改善箇所説明図

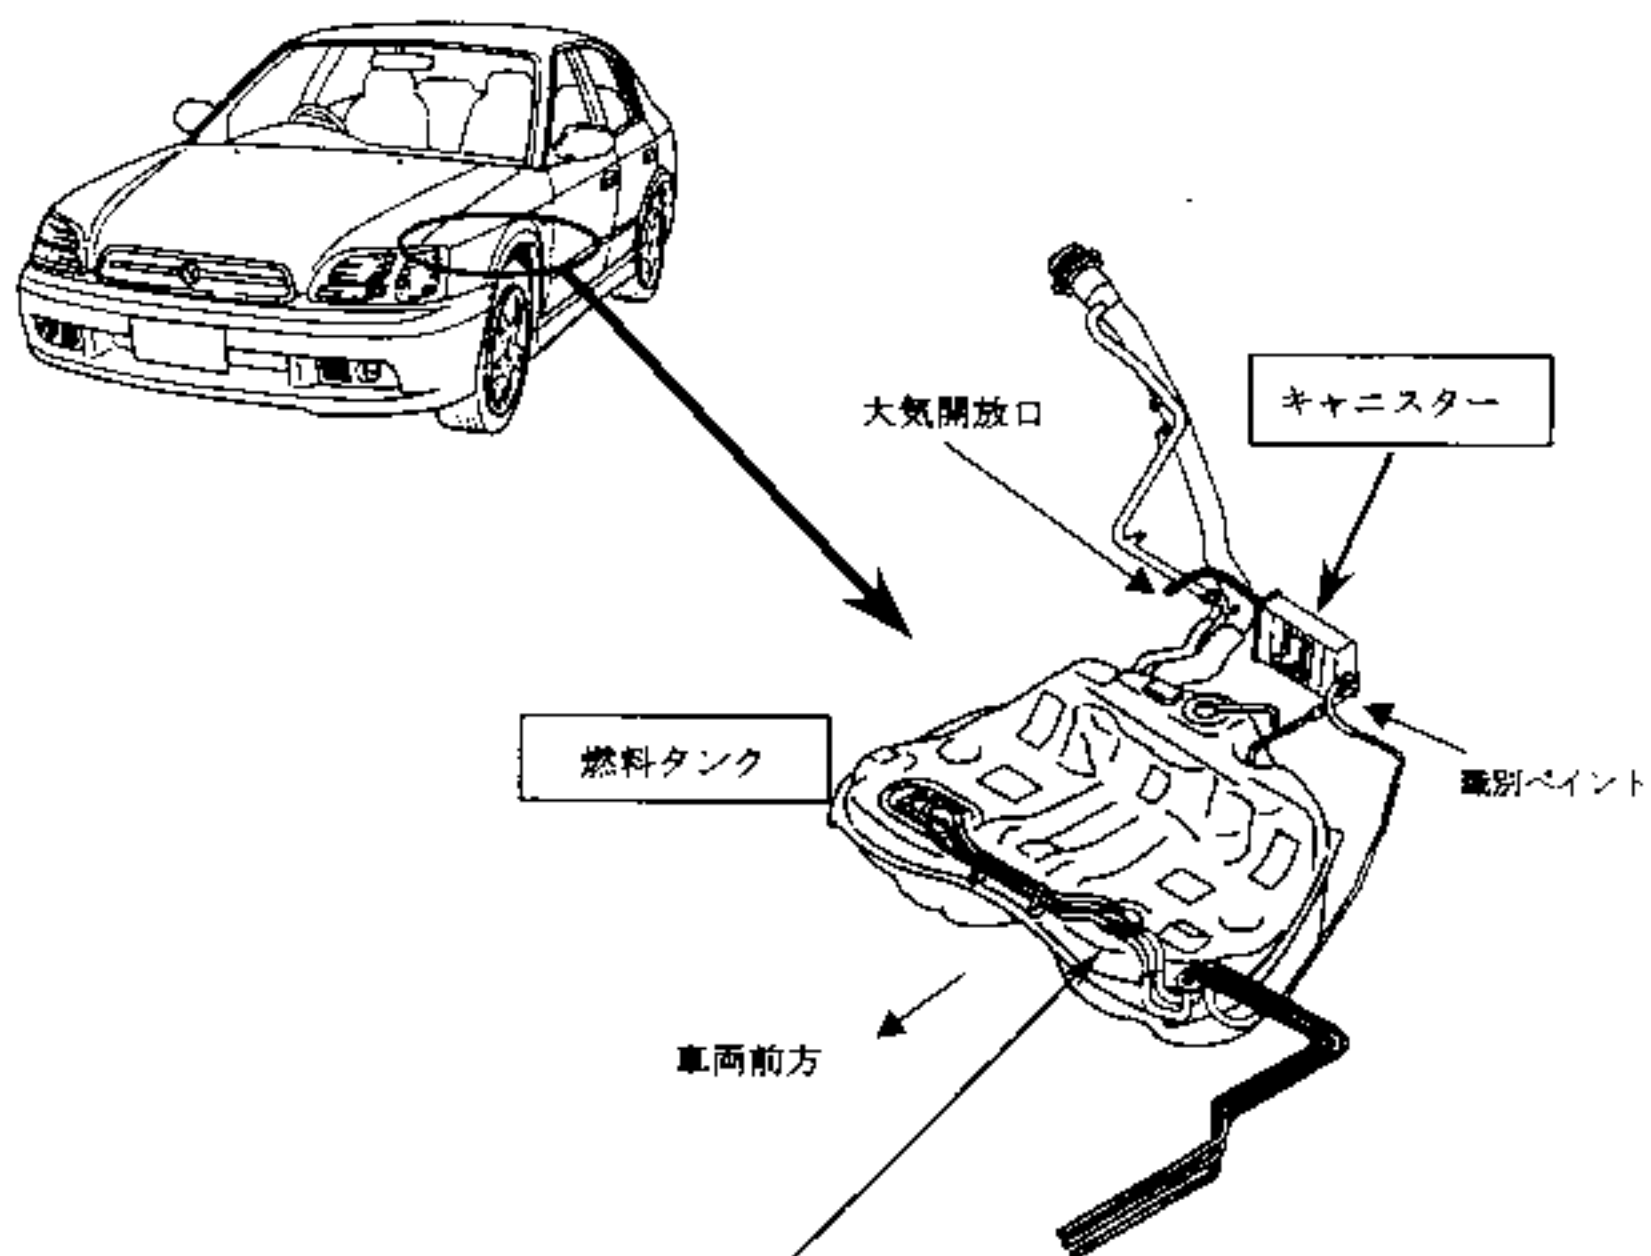
基準不適合発生箇所

燃料蒸発ガス抑止装置(キャニスター)の大気開放口が製造時に開放されていないものがあるため、そのままの状態で使用を続けると、燃料タンク内の圧力変動により、当該燃料タンク上部に亀裂が発生し、最悪の場合、燃料が漏れるおそれがある。

改善内容

全車両、キャニスターの大気開放口を点検し、閉じられたままのものは開放すると共に、燃料タンクとキャニスターを新品と交換する。

鑑別

キャニスターの下面に、白ペイントを塗布する。
